VW Golf V

LED – Achterlicht/waarschuwingsknipperlicht functioneert niet

Afb. 1

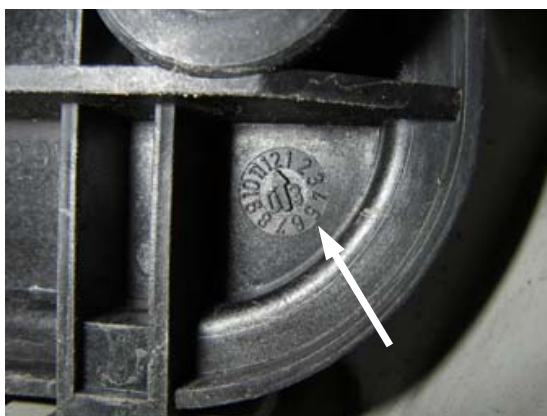
Als bij deze auto, die is voorzien van het Hella LED-achterlicht 2VP 009 500-801 (zilver/rood, zie afb. 1), wordt geconstateerd dat het waarschuwingsknipperlicht niet functioneert, kan dit het gevolg zijn van een verandering in de boardelektronica. Het kan gebeuren dat deze functie niet kan worden gegarandeerd als de motor is uitgeschakeld en het waarschuwingsknipperlicht is geactiveerd.

Vanaf modeljaar 2006 (KW 22, 2005) heeft de producent de boardelektronica aangepast. Waarschijnlijk zijn per KW 17/06 gemodificeerde sets beschikbaar. Voor auto's die al voorzien zijn van dit achterlicht, geldt de volgende regeling:

- Bij auto's met een productiedatum tot KW 22/2005 doet het probleem zich niet voor. De productiedatum staat op de achterzijde van de lamp (zie afb. 2).
- Vanaf modeljaar 2006 (met dakantenne) worden in geval van klachten van klanten de LED-lampen gratis vervangen door de gemodificeerde versie.

De versie 2VP 009 500-831 (zilver/zwart) zal vanaf de seriestart in KW 17/06 standaard met geactualiseerde LED-printplaat worden geleverd.
